(Teil)-Projektnummer	A4-G30-NW
Straße	A 4 AK Köln/Süd (A 555) - AK Gremberg (A 559)
Einstufungsvorschlag BVWP-E	VB-E
Geplante Maßnahme	Ausbau (von 6 auf 8 Streifen)
Verfahrensstand	Neues Vorhaben
LABÜ-Aktenzeichen	Neues Vorhaben

Bewertung des Vorhabens

Verkehrsmengen an der automatischen Zählstelle „Rheinbrücke Rodenkirchen“ im Ausbaubereich (schwarz: DTV, grau: LKW/24h) Quelle: BAST

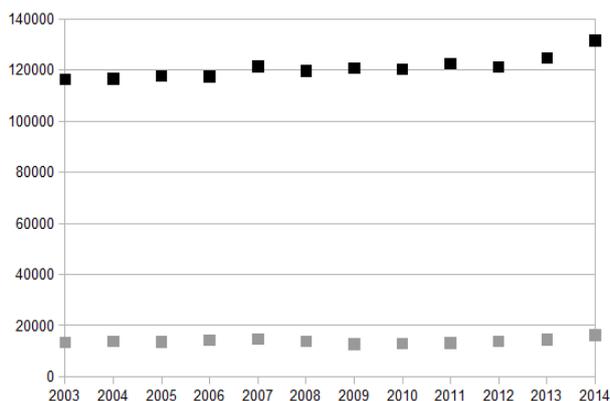
Ein Ausbaubedarf ist aktuell nicht erkennbar; die Verkehrszahlen sind von 2003 bis 2012 annähernd gleich geblieben (siehe Graphik); insbesondere die LKW-Verkehre stagnieren (2003: 13.410 LKW/24h – 2012: 13.736 LKW/24h). Ab 2013 machen sich allerdings Ausweichverkehre wegen der LKW-Sperrung der A 1-Rheinbrücke bei Leverkusen bemerkbar, die zu einer Steigerung des LKW-Verkehrs um 2.500 LKW/25h von 2012 bis 2014 führen.

Vor einer Entscheidung über den sehr kostspieligen Ausbau der Rheinbrücke (> ¼ Mrd. €) sollte aber die Verkehrsentwicklung nach Fertigstellung der neuen Leverkusener Rheinbrücke abgewartet werden.

Der BVWP-E geht für 2030 von 144.000 DTV aus – derartige Verkehrszahlen wären nur diskutabel, wenn die A 1-Rheinbrücke Leverkusen dauerhaft nicht erneuert würde und Ausweichverkehre weiter die Rodenkirchener Rheinbrücke nutzen. Das ist aber nicht zu erwarten. Daher sollte das Projekt „A4 AK K-Süd – AK Gremberg“ zurückgestuft werden. Aktuell ist ein Ausbau nicht geboten.

Forderung: Abstufung
